US 形 CPU 基板変更のお知らせ

件名	US 形 CPU 基板 変更のお知らせ	発行日付	2021年12月29日
		〒819-0192 福岡県福岡市西区今宿東一丁目1番1号 三菱電機 FA 産業機器株式会社 TEL 092-805-3400

US 形 CPU 基板

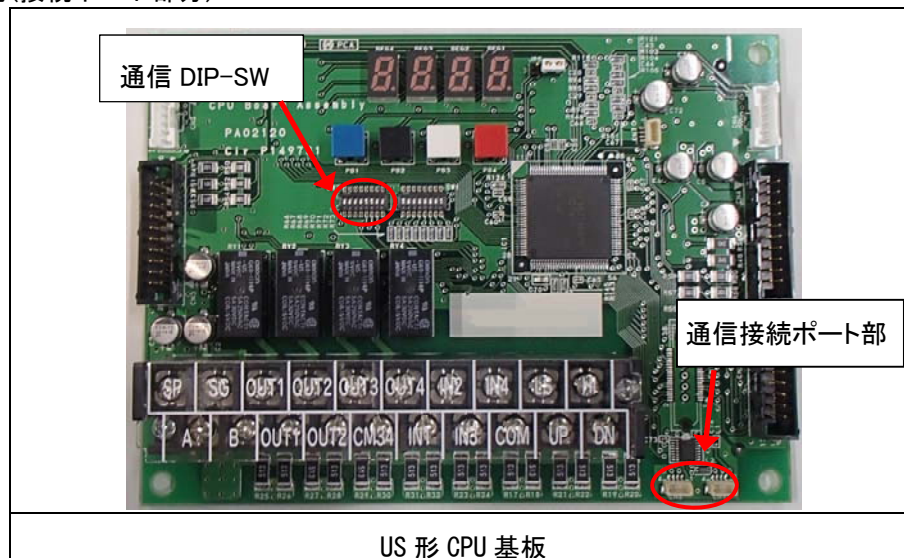
1. 変更内容
 - (1) クレーンリモート監視システム対応として、CPU 基板が変更致します。
 - (2) 現在、ELS 基板を標準装備しておりますが廃止になります。
2. 対象

クレーンリモート監視システム対応とする為、基板へ専用接続ポートを設けております。
5. 変更点及び注意点
 - (1) 機能・操作・取付寸法に関しては従来通りで変更はございません。
 - (2) ELS 基板付きをご要望の場合はご注文時にご連絡ください。(形名の末尾に"E"が付きます)
6. 新基板外観(接続ポート部分)
